第3章 市民意見の概要と指定開発行為者の見解

本章では、条例準備書に対する市民意見とそれらの意見に対する指定開発行為者の見解をまとめており、その記載例は以下に示すとおりである。

図 3.7-1 計画地から周辺駅への主要経路

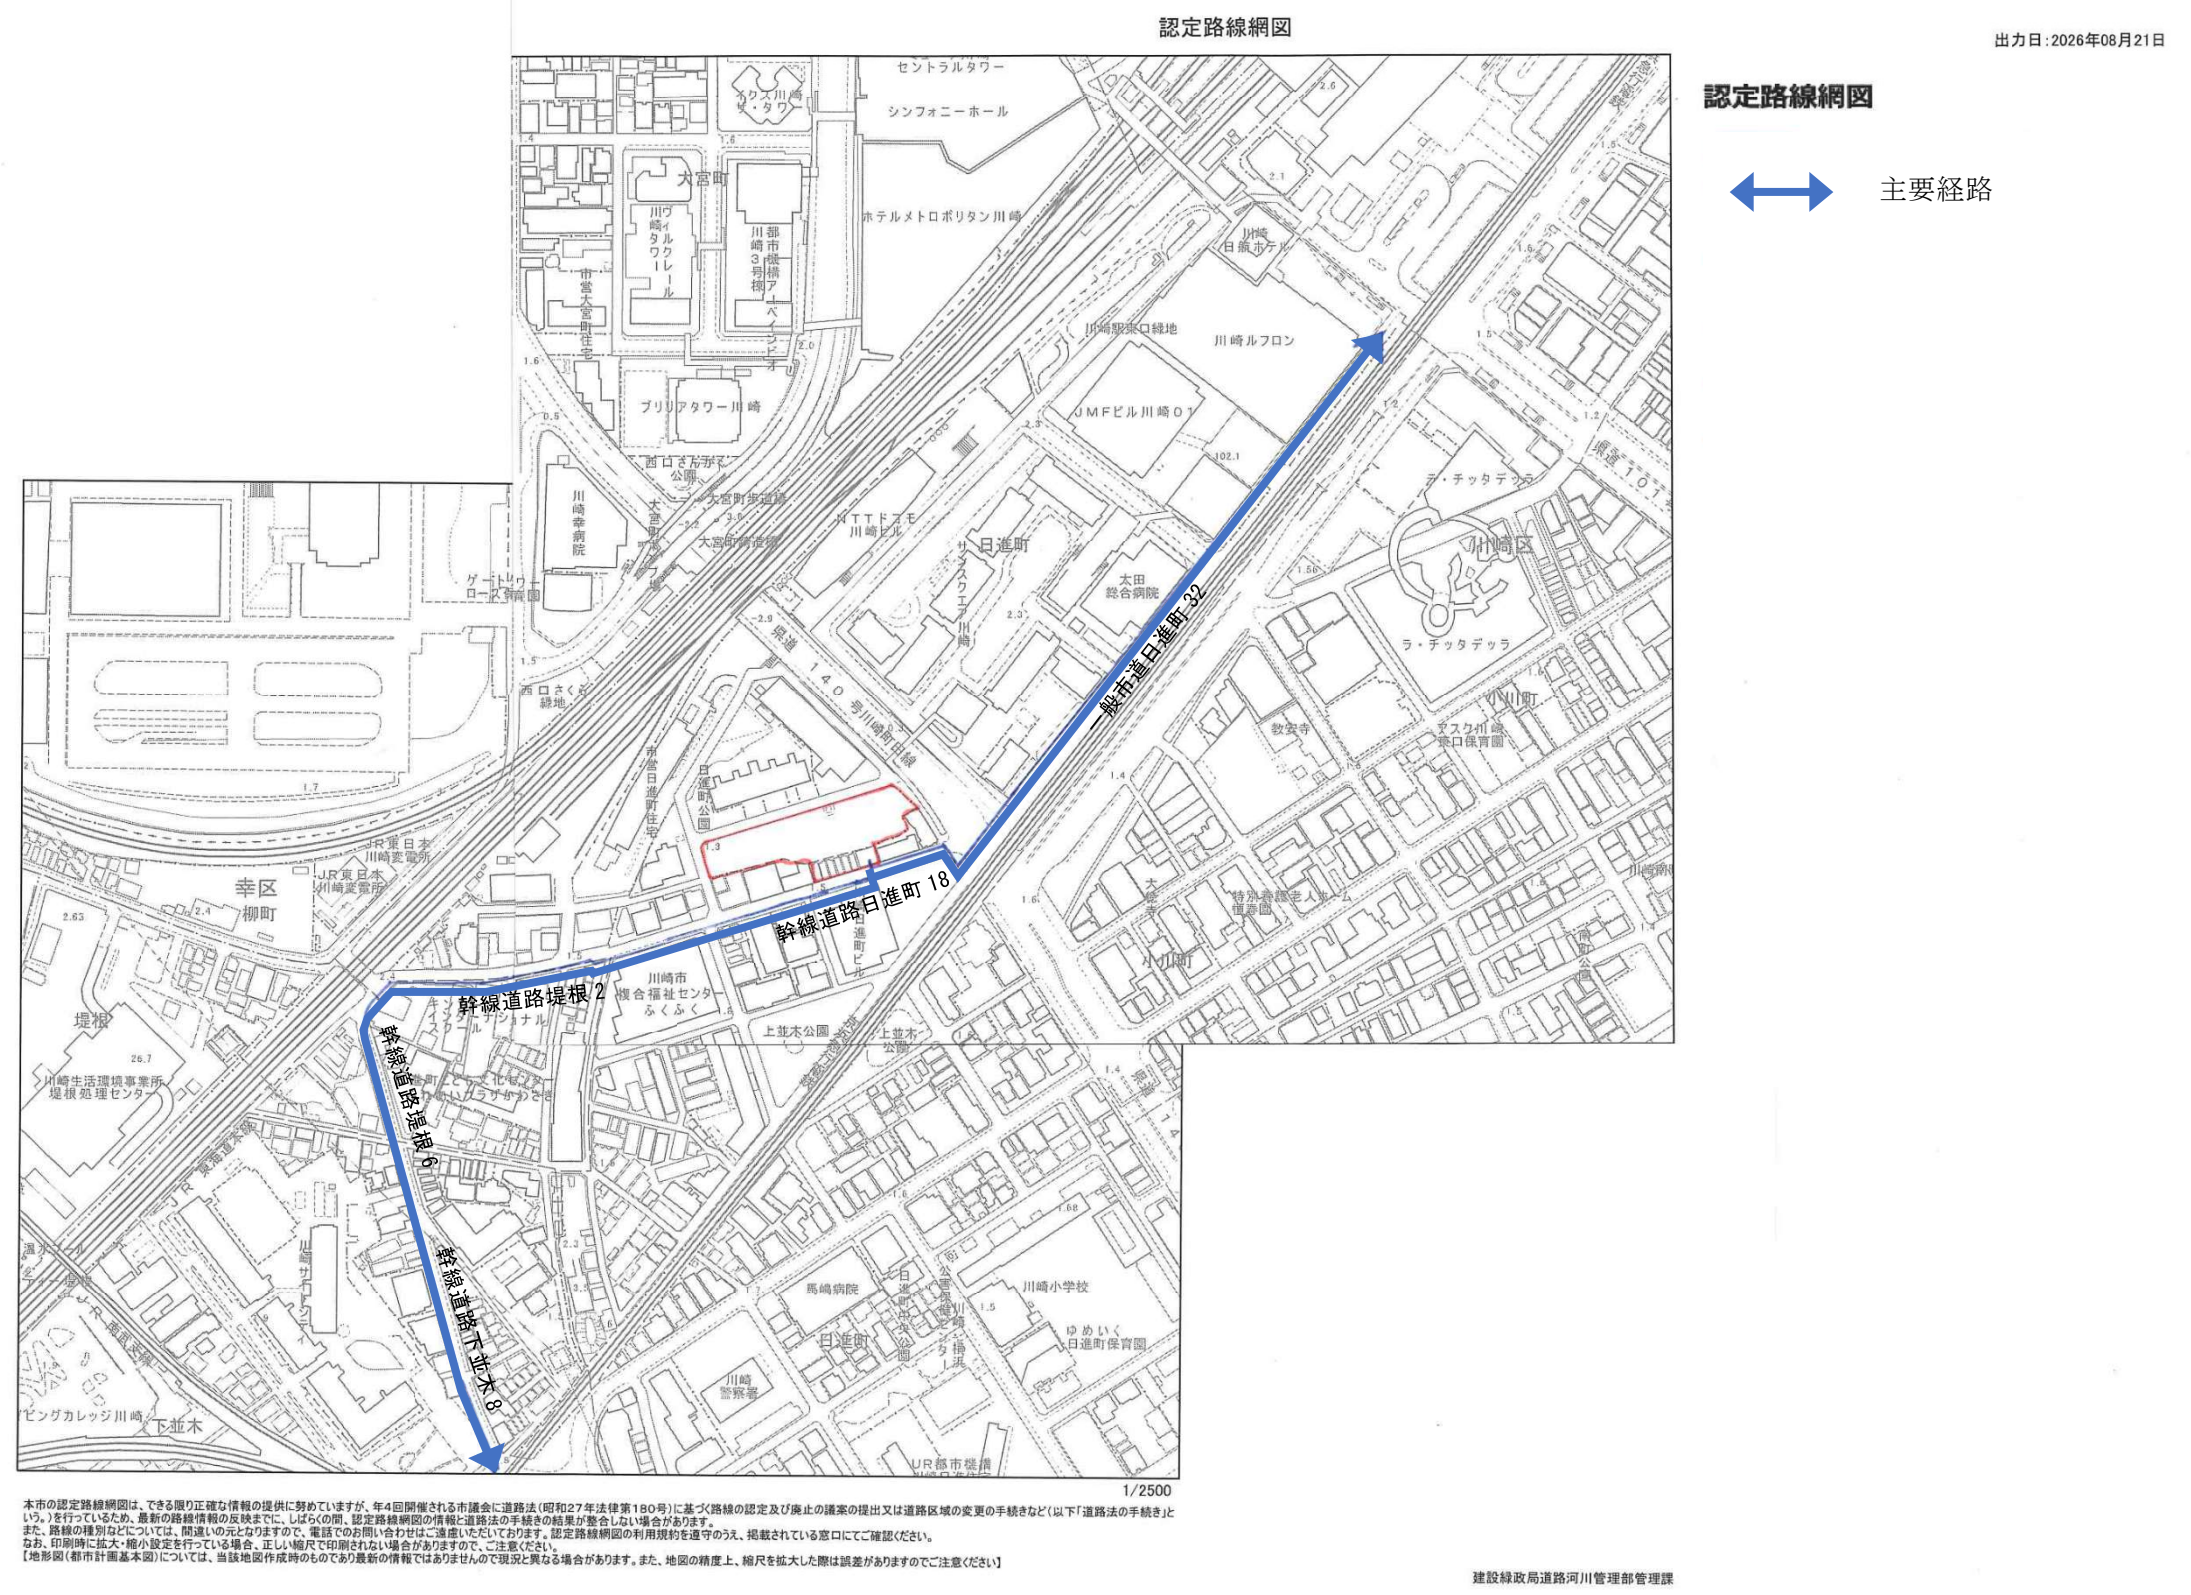
(1) 供用後の交通安全、交通混雑について【意見書1】、【意見書13】	
意見の概要	指定開発行為者の見解
<p>「地域交通（交通安全、交通混雑）」について、準備書第1章1.4.6「交通動線計画」では、歩行者出入口を計画地北側の一般市道日進町17及び南側の幹線道路日進町18に各1箇所設けるとされ、第1章1.3では計画地の北東側約500mにJR川崎駅、南西側約430mに八丁畷駅があるとされている。しかし、約305戸の入居により発生する居住者の駅方向歩行者交通が、計画地外のどの経路にどの程度配分されるかについて、区間別・時間帯別の予測が示されていない。当該区間はJR線及び京浜急行本線の線路・高架により東西方向が分断され、既存の横断箇所が限られているため、朝夕ピーク時に歩行者及び自転車が特定経路へ集中し、交通安全上の支障が生じるおそれがある。ついては、以下を求める。</p> <p>(1) 供用時の居住者の歩行者・自転車動線について、計画地からJR川崎駅及び八丁畷駅に至る主要経路を特定し、区間別・時間帯別の交通量を予測・評価すること。</p> <p style="text-align: right;">【意見書1】</p>	<p>計画建築物竣工後、計画地からJR川崎駅への主要経路は、幹線道路日進町18～一般市道日進町32で、八丁畷駅へは、幹線道路日進町18～同堤根2～同堤根6～同下並木8になると考えます（図3.7-1参照）。</p> <p>周辺の状況や乗降客数の差等も鑑み、居住者の大部分は、JR川崎駅に徒歩で行き交いするものと考えますが、「大規模開発地区関連交通計画マニュアル改訂版」（平成26年6月国土交通省都市局都市計画課）に基づき鉄道利用の発生集中交通量を算定すると、1時間当たり80人程度の出入となりますので、著しく歩行者交通量が増えるとは考えておりません。</p>
